1.4. EM FUNÇÃO DA COMPATIBILIZAÇÃO ENTRE O PROJETO DE ARQUITETURA VIGENTE E O PROJETO DE ESTRUTURA REVISADO PARA O BLOCO 03, SEGUEM-SE AS ANÁLISES DE ALTERNATIVAS DE VIABILIZAÇÃO, TENDO EM VISTA O MENOR IMPACTO EM RELAÇÃO À PLANILHA ORÇAMENTÁRIA CONTRATUAL E OS PROJETOS REVISADOS QUE FORAM ENCAMINHADOS PARA EXECUÇÃO E CONTINUIDADE DA OBRA:

ESCOLA DO FUTURO DO ESTADO DE GOIÁS EM ARTES BASILEU FRANÇA
BLOCO 03

Prancha: 01/14
DATA: 03/11/25
DESENHO: MOIRA

COMPATIBILIZAÇÃO SEINFRA | LAYOUT:

CORTE - RAMPA SALA ACROBACIA SOLO
ESC: 1 : 25

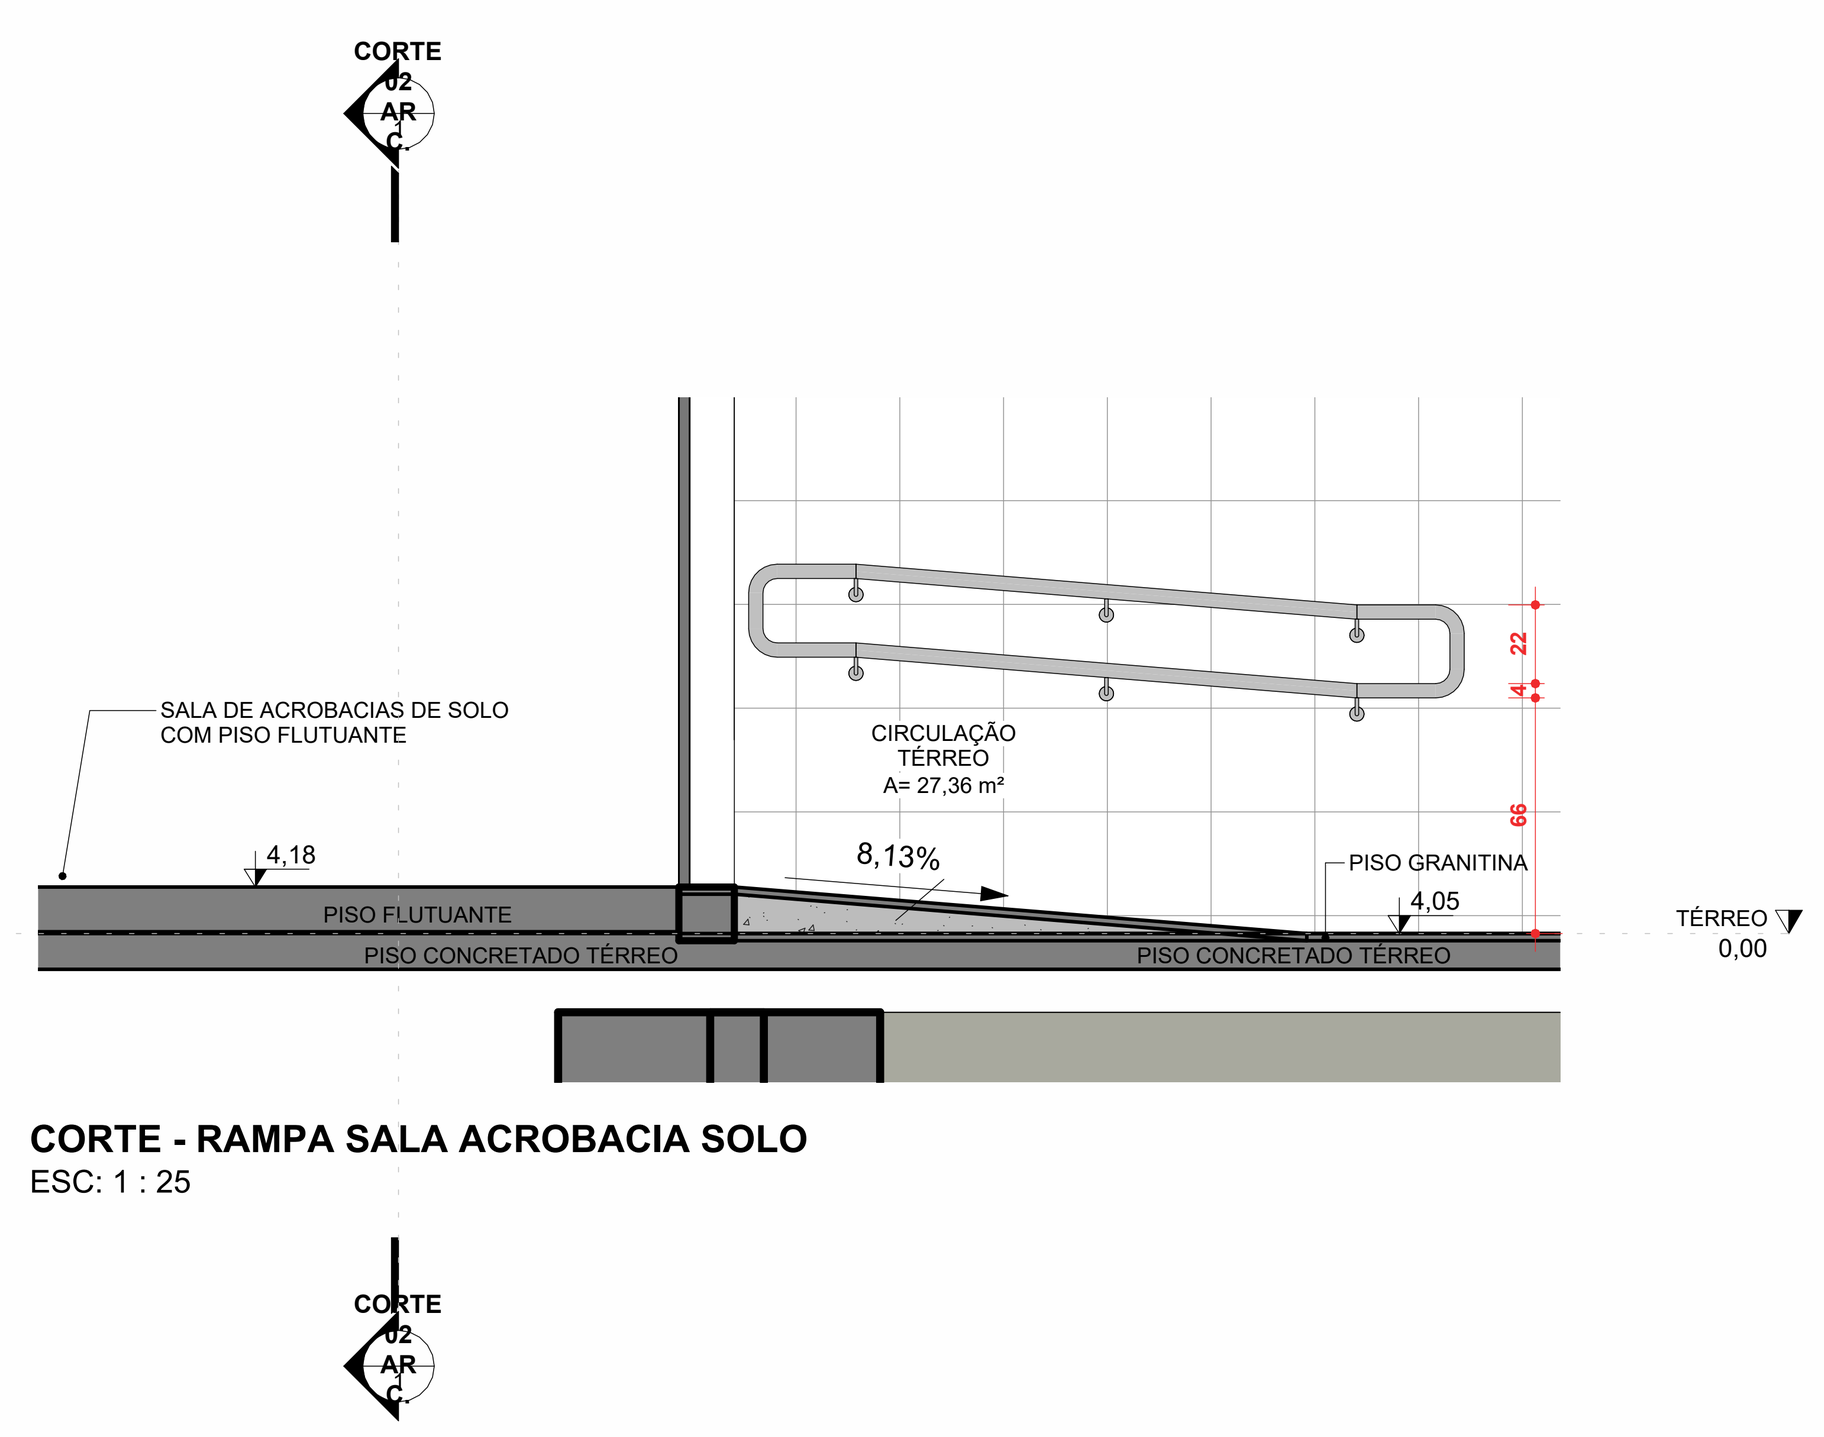
1.4.4. A SALA DE ACROBACIAS DE SOLO NO TÉRREO TEM A ESPECIFICAÇÃO DE PISO FLUTUANTE DE LINÓLEO OU VINÍLICO. ESSE TIPO DE PISO TEM SUA ALTURA ACABADA DE CERCA DE 12,5CM (É UM PISO COM SISTEMA DE CALÇOS PARA ABSORÇÃO DE IMPACTO). A ARQUITETURA EXECUTIVA DA PETRUS COLOCOU A ESPECIFICAÇÃO DESTE PISO, MAS NÃO INDICOU EM PROJETO NENHUMA SOLUÇÃO PARA VENCER O DESNÍVEL CRIADO ENTRE O PISO FLUTUANTE E O PISO DE GRANITINA. DESSA FORMA, EXISTIA APENAS UM DEGRAU ENTRE A SALA DE ACROBACIAS E A CIRCULAÇÃO DO TÉRREO, NÃO TENDO ACESSIBILIDADE. DESTA FORMA, A SEINFRA ADEQUOU A ACESSIBILIDADE COM UMA RAMPA E CORRIMÃO NA ENTRADA DA SALA E A READEQUAÇÃO DA JANELA E PORTA DE ACESSO AO DEPÓSITO.

PLANTA DE REFORMA - TÉRREO
ESC: 1 : 50

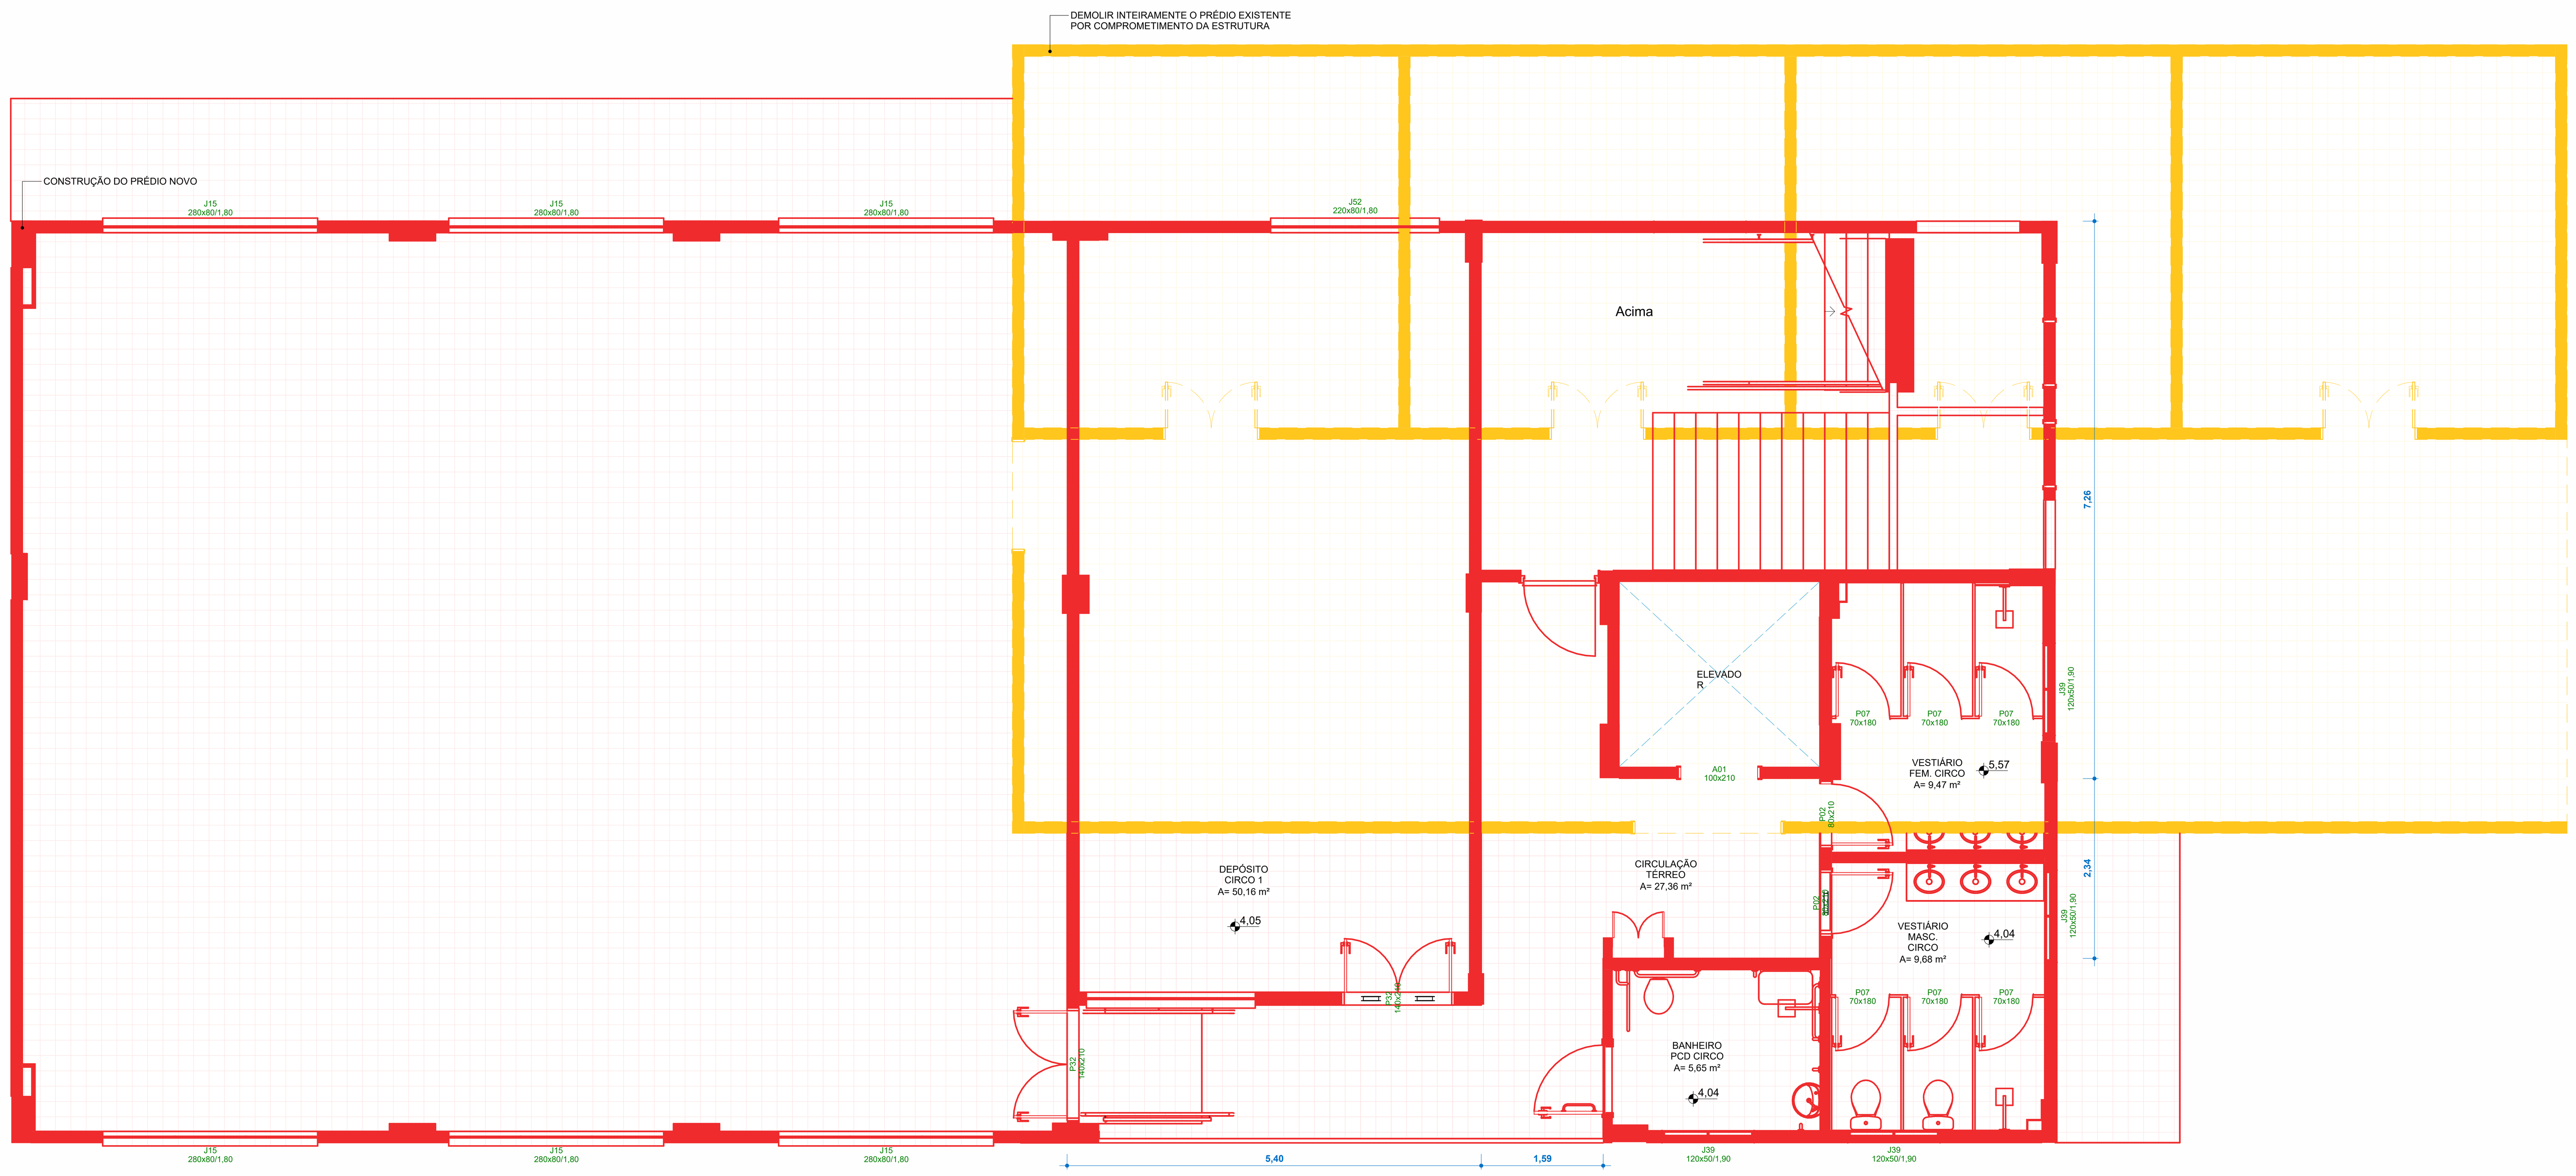
1.4.9. AS PORTAS NO TÉRREO NA ÁREA DE ACESSO À EDIFICAÇÃO ESTAVAM ESPECIFICADAS COMO MADEIRA NO PROJETO ORIGINAL. PORÉM, PENSANDO NA EXPOSIÇÃO À INTEMPÉRIES, FOI DECIDIDO PELA SUPERINTENDÊNCIA DE PROJETOS DA SEINFRA QUE SERIAM TROCADAS POR PORTAS DE ALUMÍNIO COM VIDRO.
